**Modulo per la presentazione delle osservazioni per i piani/programmi/progetti sottoposti a procedimenti di valutazione ambientale di competenza statale**

**ID: Codice procedura (ID\_VIP/ID\_MATTM): 12691**

**“Progetto di un impianto eolico denominato “Pitigliano” ubicato nei comuni di Pitigliano (GR) e Sorano (GR) costituito da 20 (venti) aerogeneratori di potenza nominale 7,0 MW per un totale di 140,0 MW con relative opere connesse ed infrastrutture indispensabili”**

**Immagine 1. Vincoli ex art. 136 del CBC dal PIT della Regione Toscana e zona approssimativa dove è progettato l'impianto industriale.**

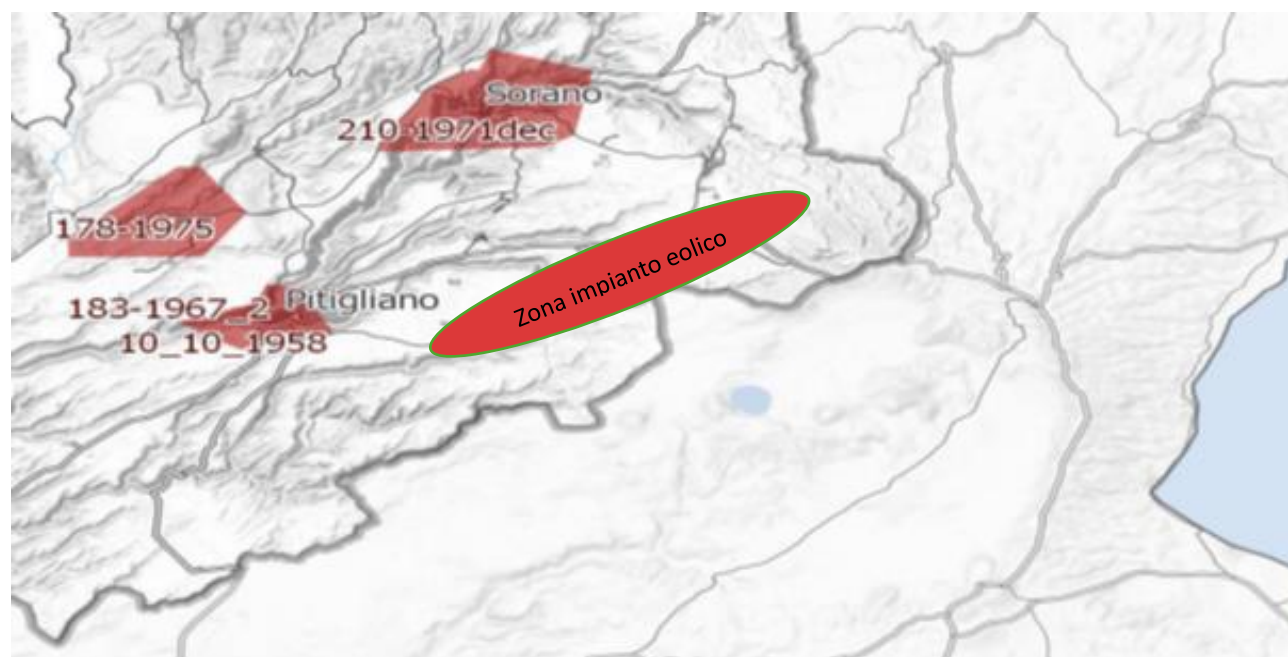
Al contrario si evidenzia che l'impianto eolico industriale citato non solo ricadrebbe con tutti e 20 gli aerogeneratori all'interno delle fasce di rispetto di 3 km di due vincoli paesaggistici di notevole interesse pubblico esistenti nella Regione Lazio e con una parte di essi nel vincolo paesaggistico del Centro abitato di Sorano ( GR) quindi in aree non idonee all'installazione di impianti di energia rinnovabile. Addirittura, alcuni aerogeneratori sarebbero ubicati a poche centinaia di metri dai perimetri dei due vincoli paesaggistici laziali ex art 136 del CBC.

*Inoltre, come sostiene la Proponente parte dell'impianto si verrebbe a trovare a 3,5 km dal centro abitato di Sorano. Infatti, tre degli aerogeneratori WTG 08, 09, 10 sono addirittura all'interno delle fasce di rispetto dei 3 km del suo vincolo paesaggistico di notevole interesse pubblico ex art 136 del CBC. Si evidenzia che così si crea*

un'ulteriore incompatibilità con la tutela del Paesaggio.

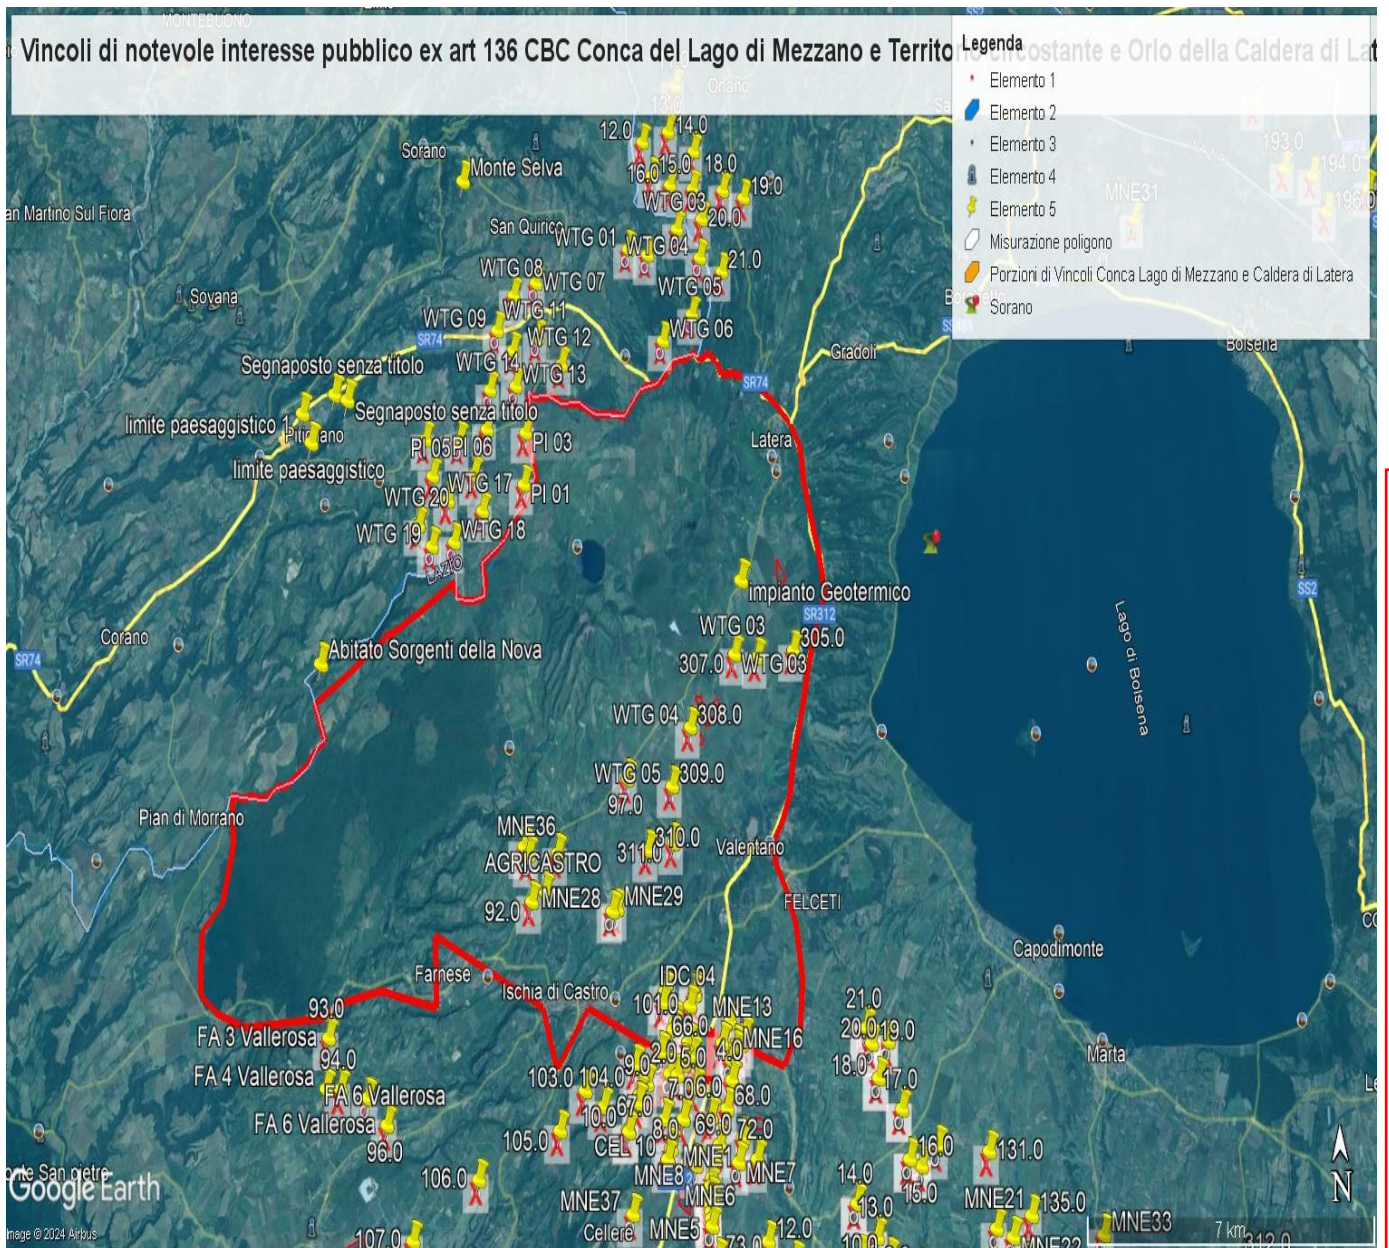
e schiantandosi cadrebbe direttamente sulla strada regionale e un'altra la WGT 09 a 235 metri dalla stessa facilmente raggiungibile dai pezzi creati in un eventuale schianto e anche la WGT 08 a 310 metri sempre in zona di relativo pericolo. Le pale WGT 10, 12 e 13 si trovano invece a 60 – 70 metri da una strada sterrata che collega abitazioni e strutture agricole mentre la WGT 14 a poco più di 200 metri. La pala WTG 16 si trova a 320 metri dalla Strada Provinciale Pantano ed a soli 100 da una strada sterrata che collega abitazioni e strutture agricole. La WTG 20 si trova a soli 160 metri da una strada sterrata che collega due Agriturismi. Anche queste costituisce un pericolo per l'incolumità delle persone e degli animali in caso di schianto o di rottura di parti dell'aerogeneratore. E' noto che possono verificarsi rotture della lama in rotazione o di pezzi della stessa e a volte anche crolli dell'intero aerogeneratore o spezzamento (meglio *rottura*) della torre a causa di incendi o eventi atmosferici estremi sempre più frequenti anche nei nostri territori. Uno dei principali eventi che comporta la rottura della lama è rappresentato dalla fulminazione atmosferica anche se le lame sono idoneamente protette contro questi fenomeni mediante ricettori metallici disposti alle estremità delle lame ed idoneamente collegati a terra. Nel caso di rottura accidentale di un elemento rotante a seguito di distacco, attraverso le leggi della balistica classica è possibile determinare le probabili traiettorie dell'elemento. Infatti, nota la velocità di rotazione e le caratteristiche geometriche, si può procedere all'applicazione delle leggi della fisica per giungere ad una stima esatta delle traiettorie. Purtroppo, la stima è chiaramente semplificata vista la complessità del problema e le molte variabili che entrano nel calcolo, soprattutto per ciò che riguarda le azioni aerodinamiche di portanza, resistenza e momento aerodinamico di difficile definizione soprattutto in caso di frammenti irregolari e di geometrie incognite. In letteratura esistono degli studi condotti relativamente a questa specifica tematica. Uno dei riferimenti è rappresentato dallo studio condotto dalla società Vestas Wind System: "Vestas V80 – Blade Trow calculation under normal operationing

conditions (2001)”. Detto studio riporta la stima della traiettoria di una pala eolica in condizioni di normale funzionamento sia per la pala intera che per eventuali frammenti. Lo studio ipotizza che, in assenza di forze aerodinamiche, la massima gittata si ottiene quando la pala si distacca dal rotore con un angolo di 135° azimut, considerando quale unica forza inerziale quella di gravità con approccio quindi conservativo e a vantaggio di sicurezza. Viene quindi calcolato il tempo di volo considerando la velocità verticale iniziale applicata al centro di gravità. Nota la durata di volo e conoscendo le componenti orizzontali e verticali della velocità è possibile definire la traiettoria dell'elemento distaccatosi. Le conclusioni dello studio analitico del fenomeno, **basato su grossolane approssimazioni anche dichiarate**, ha dimostrato che è opportuno evitare la presenza di ricettori sensibili al probabile distacco di organi rotanti nella circonferenza di raggio 85 m dall'asse dell'aerogeneratore. A pag 7 del Documento prodotto dalla proponente “ Relazione gittata” a pag 7 si afferma *“Nella definizione del Layout del Parco di Pitigliano-Sorano in un intorno di ampiezza pari a 212,04 m che rappresenta il valore di gittata reale stimato non ricade nessun punto sensibile”*. Questo valore della gittata massima oltre a non essere assolutamente condivisibile e non realistico in quanto addirittura di poco superiore all'altezza della pala non è neanche veritiero perché abbiamo visto che la S.R 174 maremmana sarebbe interessata dal crollo della pala WGT 07 e altre strade provinciali e secondarie sarebbero interessate dalla vicinanza di altri aerogeneratori sopra meglio individuati.

Infatti, il fenomeno della gittata massima è molto più complesso da stimare analiticamente, per questo si rimanda all'esperienza dei costruttori più esperti i quali indicano detto fenomeno come molto raro con una variabilità di ritrovamenti dei frammenti a distanze molto varie, in relazione ai numerosi fattori che possono condizionare l'evento, l'orografia, la velocità del vento, la direzione, le azioni aerodinamiche di portanza che potrebbero spingere a centinaia di metri frammenti di elementi rotanti, come purtroppo avvenuto già in

passato. Il rischio è elevato sia per gli abitanti che si trovano entro i 500 metri lineari sia per gli agricoltori che si troveranno a coltivare i suoli sottesi dall'impianto o nelle attività di ricezione legate agli agriturismi sia per i veicoli che si troveranno a transitare sulle strade regionali, provinciali, comunali o vicinali citate. Per questo ulteriore motivo legato all'incolumità delle persone e degli animali chiediamo che venga espresso parere contrario alla realizzazione dell'impianto eolico "Pitigliano".

**IMMAGINE n. 2** Impianto eolico industriale “Pitigliano” e distanze aerogeneratori dai Vincoli della Conca del Lago di Mezzano...

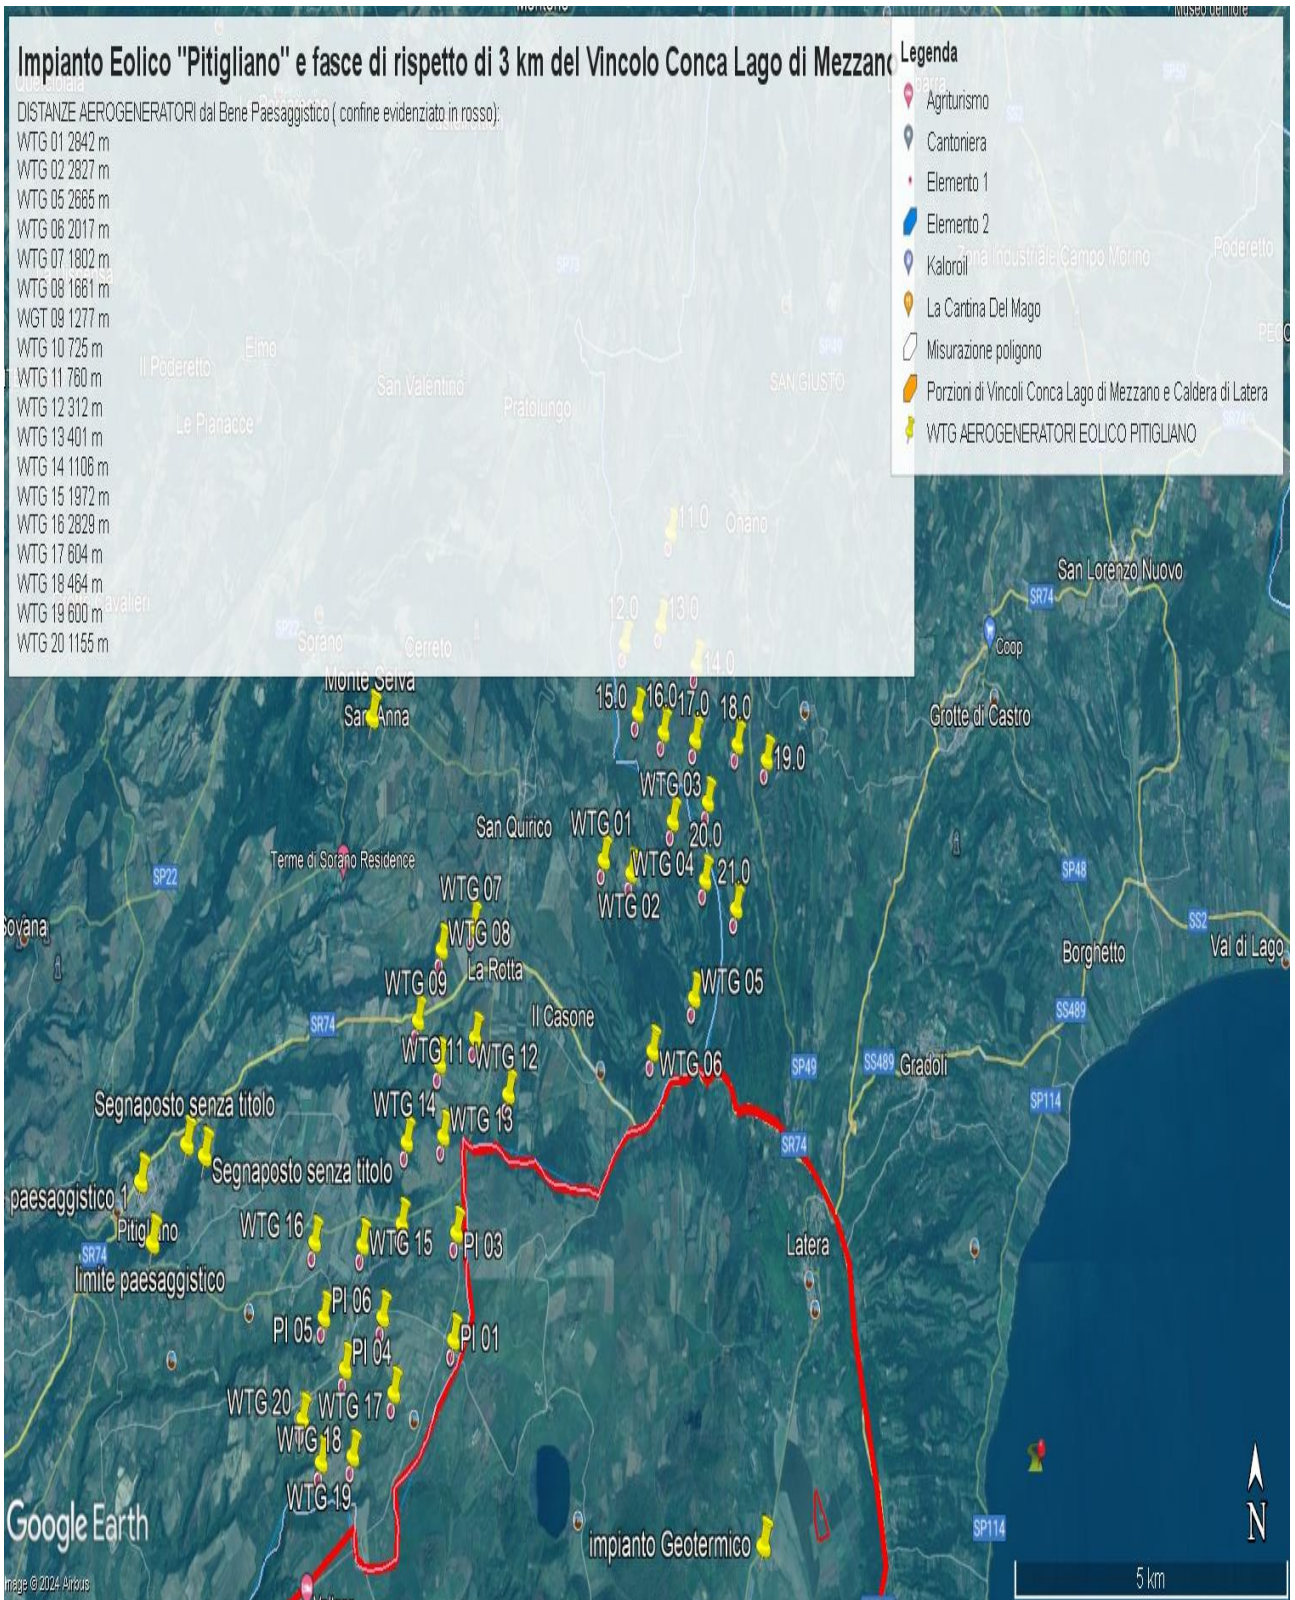
Come è illustrato nell'immagine si ribadisce che l'impianto industriale "Pitigliano" ricade completamente all'interno delle fasce di rispetto dei due vincoli di notevole

interesse pubblico e lambisce quelle di un terzo vincolo e quindi come affermato dal Consiglio di Stato nelle sentenze citate, l'impianto è insediato in area non idonea ai sensi dell'art. 20 comma 8 lettera c quater del D.Lgs. n. 199/2021 e ss.mm.ii al contrario di quanto sostiene la proponente.

**IMMAGINE n. 3 Impianto eolico industriale “Pitigliano” e distanze aerogeneratori dai Vincolo “Orlo della Caldera di Latera.**

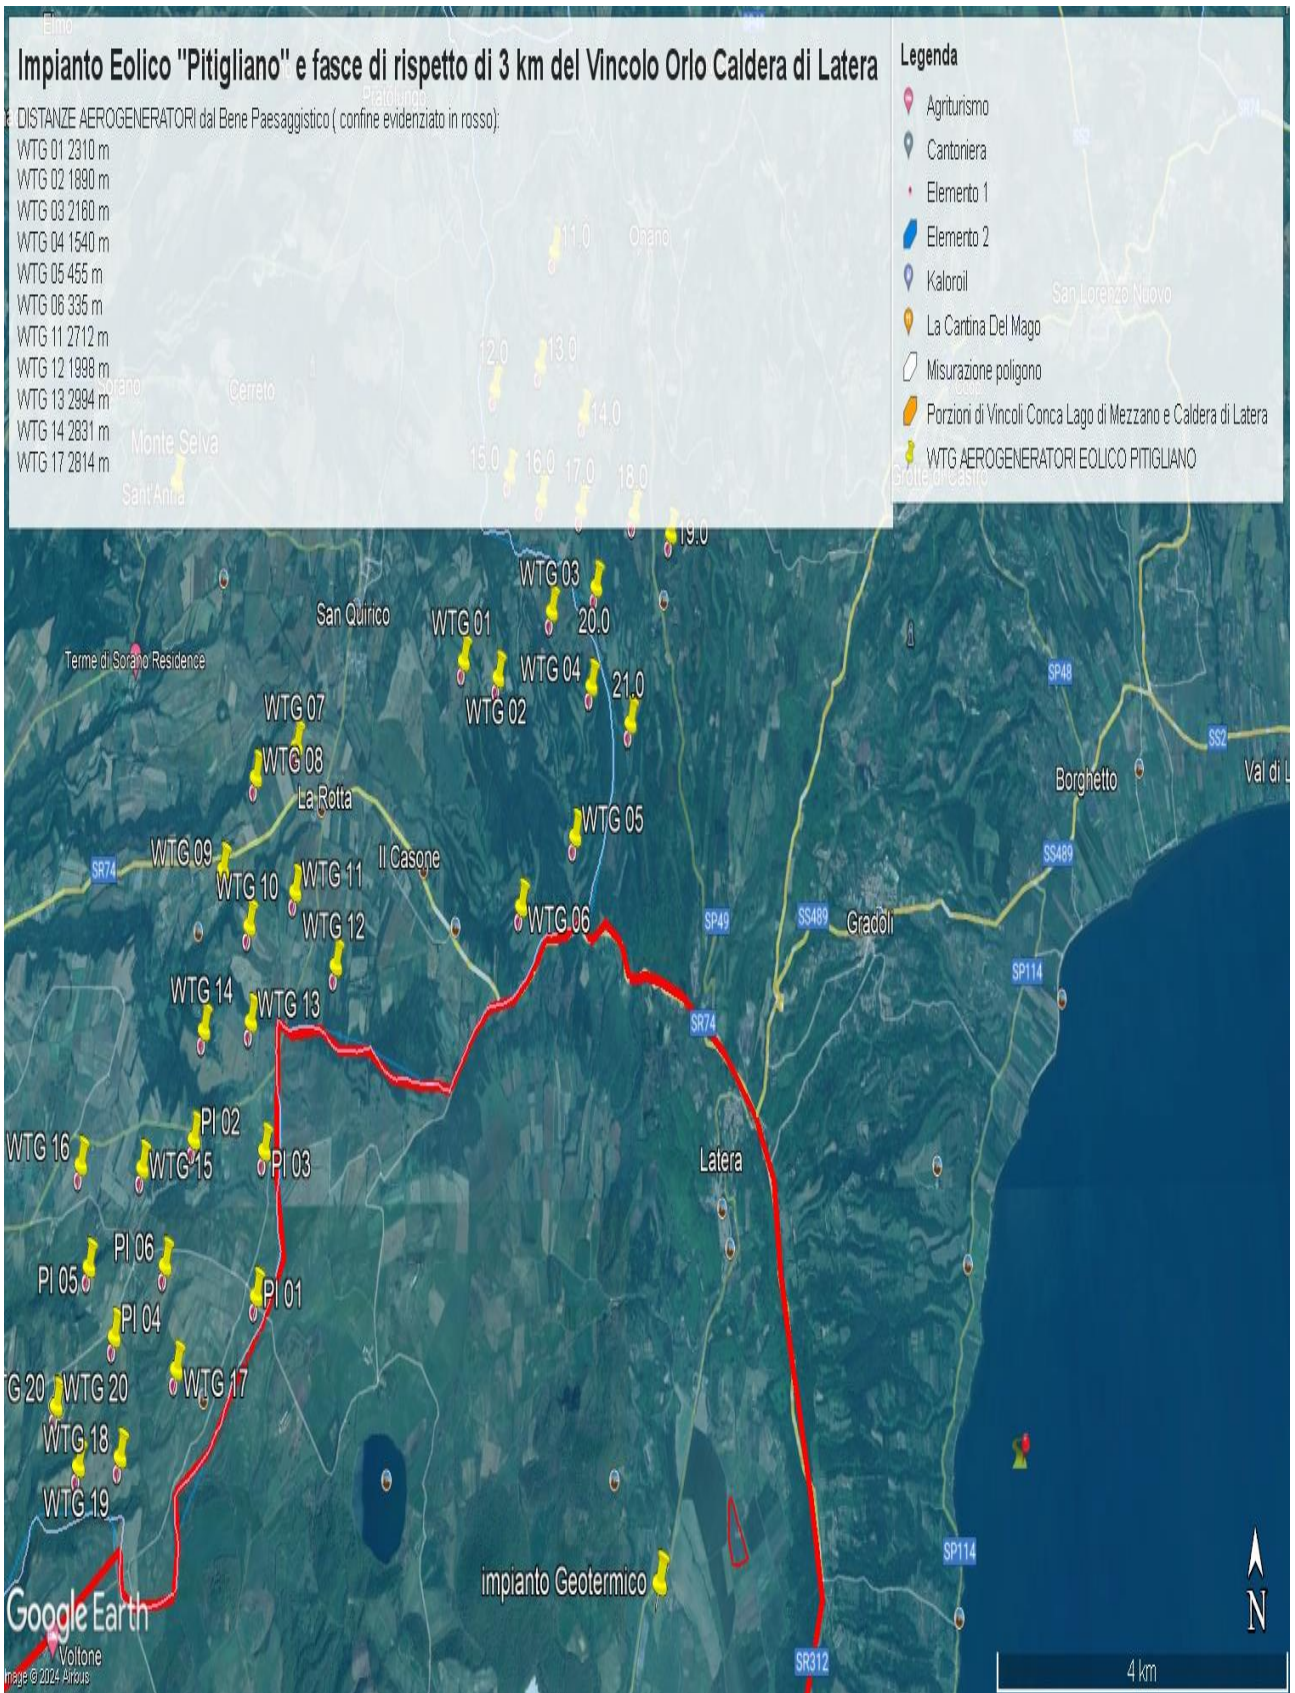
Concludendo, si evidenzia ancora che la proponente non effettuando la procedura prevista dalla Parte III delle Linee Guida nazionali ha ignorato un vincolo paesaggistico di notevole interesse pubblico istituito con un provvedimento del Segretariato regionale del Ministero della Cultura per il Lazio che ha emanato il Decreto di dichiarazione di notevole interesse pubblico n. 22 del 15.02.2024 ai sensi e per gli effetti dell'art. 136, co. 1, lett. c) e d) del decreto legislativo 22 gennaio 2004, n. 42, "Ambito paesaggistico, geologico e geomorfologico dell'orlo della caldera di

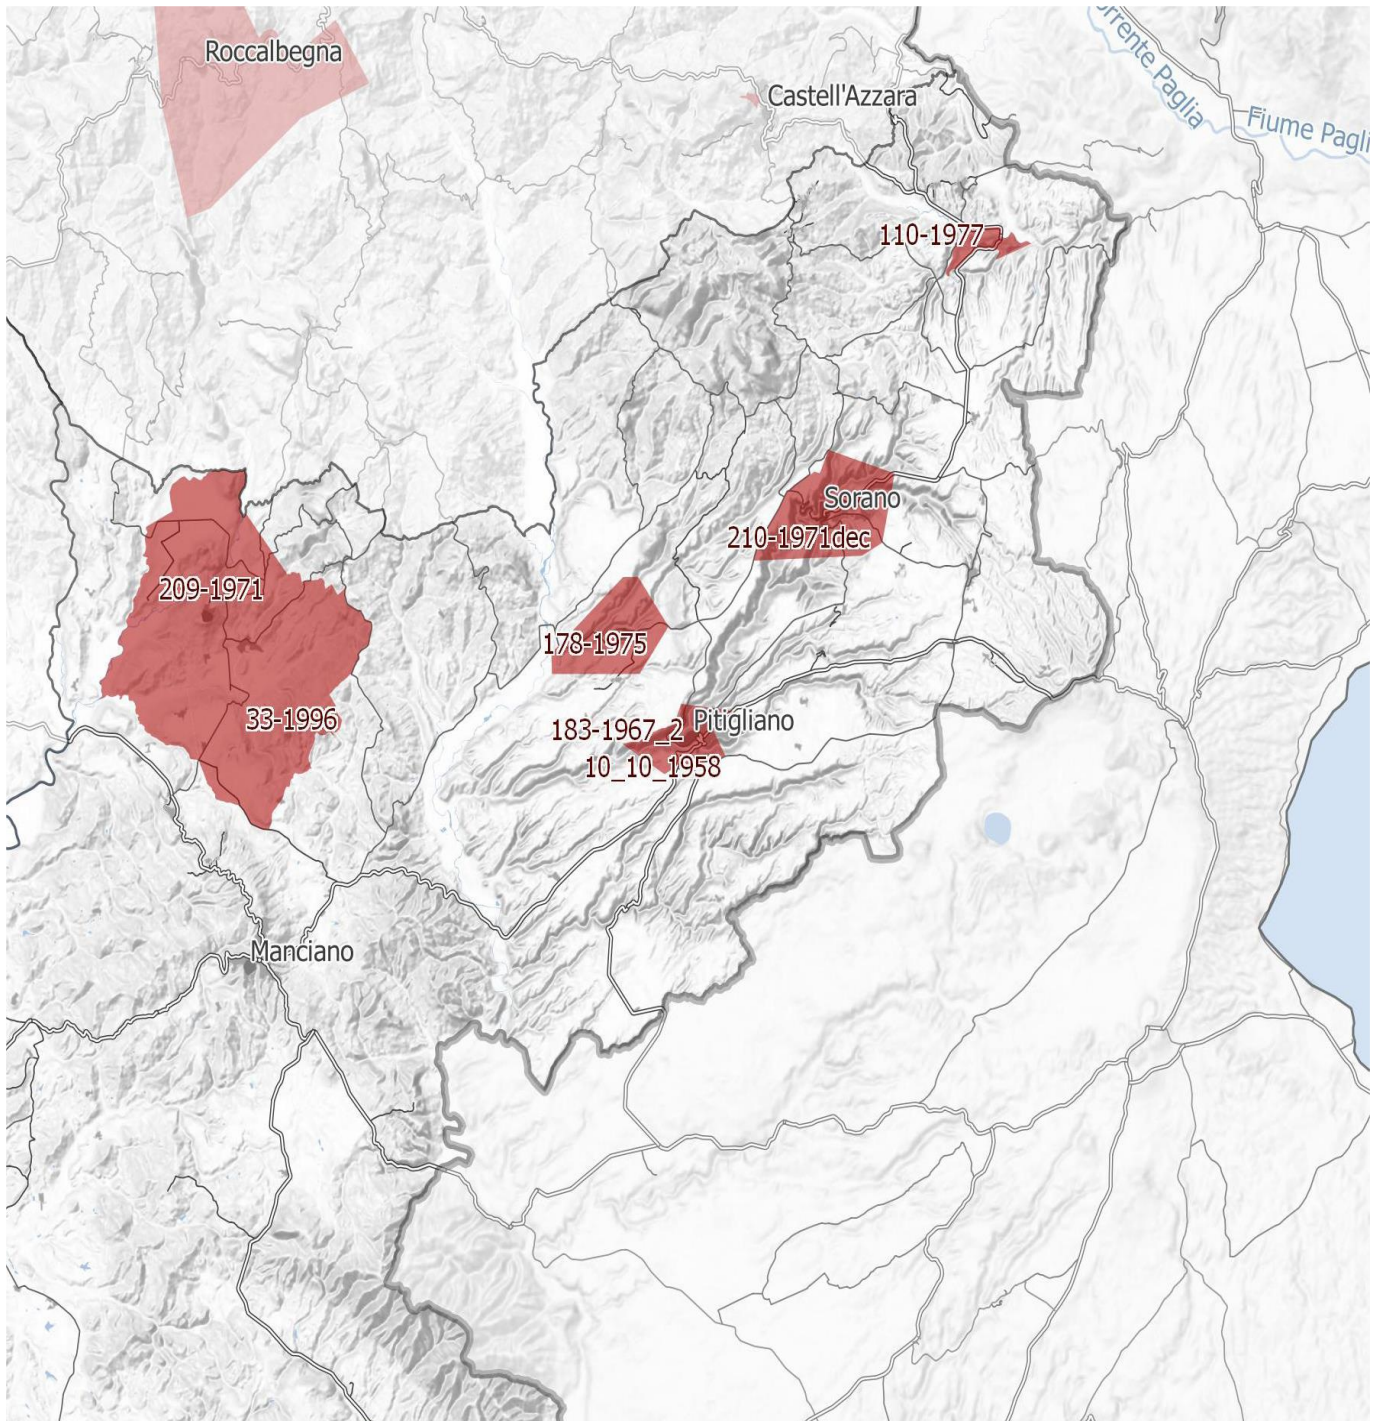
**IMMAGINE n. 4** Si evidenzia che i tre aerogeneratori WTG 07, WTG 08 e WTG 09 impattano con il vincolo paesaggistico di notevole interesse pubblico del Centro Storico di Sorano. Il WTG 07 si troverebbe a 2828 m, WTG 08 2504 e WTG 09 2990. Il cavidotto dell'impianto invece impatta in buona parte del Vincolo paesaggistico ex art. 136 del CBC del Centro Storico di Pitigliano.
